A STELLUNGNAHMEN DER BEHÖRDEN UND TRÄGER ÖFFENTLICHER BELANGE

26-02-26 Abwägung frühzeitige BPL (26-02-12).docx

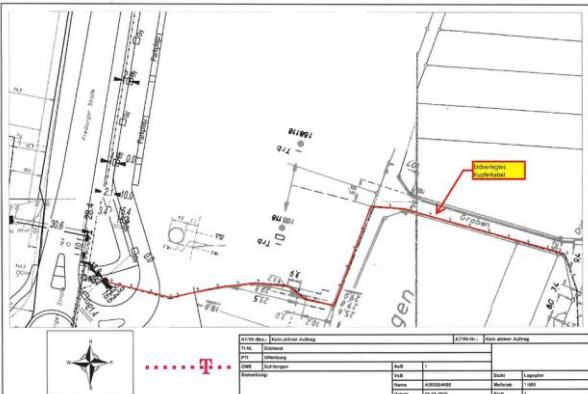
Nr.	Stellungnahmen von	Beschlussvorschlag
	Errichtung technischer Versickerungsanlagen (z. B. Sickerschächte, Sickerbecken, Mulden-Rigolen-Systeme zur Versickerung) Abstand genommen werden. Die Lage des Rutschgebiets kann dem als Anhang beigefügten Plan entnommen werden. Über den genauen Umfang und die Aktivität des Rutschungsgebiets ist nichts Näheres bekannt. Bereits kleinere Eingriffe in das Hanggleichgewicht können zu einer Reaktivierung alter Gleitflächen bzw. zur Bildung neuer Gleitflächen führen. In der Ingenieurgeologischen Gefahrenhinweiskarte von Baden-Württemberg ist die Hinweisfläche für Rutschungsgebiete eingetragen. Bei etwaigen geotechnischen Fragen im Zuge der weiteren Planungen oder von Bauarbeiten (z. B. zum genauen Baugrundaufbau, zu Bodenkennwerten, zur Wahl und Tragfähigkeit des Gründungshorizonts, zum Grundwasser, zur Baugrubensicherung) werden objektbezogene Baugrunduntersuchungen gemäß DIN EN 1997-2 bzw. DIN 4020 durch ein privates Ingenieurbüro empfohlen.	Dies wird berücksichtigt. Ein entsprechender Hinweis wird in die Bebauungsvorschriften aufgenommen.

Anlage: Plan Lage des Rutschungsgebiets 	Dies wird zur Kenntnis genommen.
A.6.2.2 Hydrogeologie	Auf die Lage des Planvorhabens in Schutzzone IIIA des festgesetzten Wasserschutzgebietes „WSG GrpWV Hohlebach Kandertal TB 1 + TB 2“ (LUBW Nr.: 315-135) wird hingewiesen.	Dies wird berücksichtigt. Ein entsprechender Hinweis wird in die Bebauungsvorschriften aufgenommen.
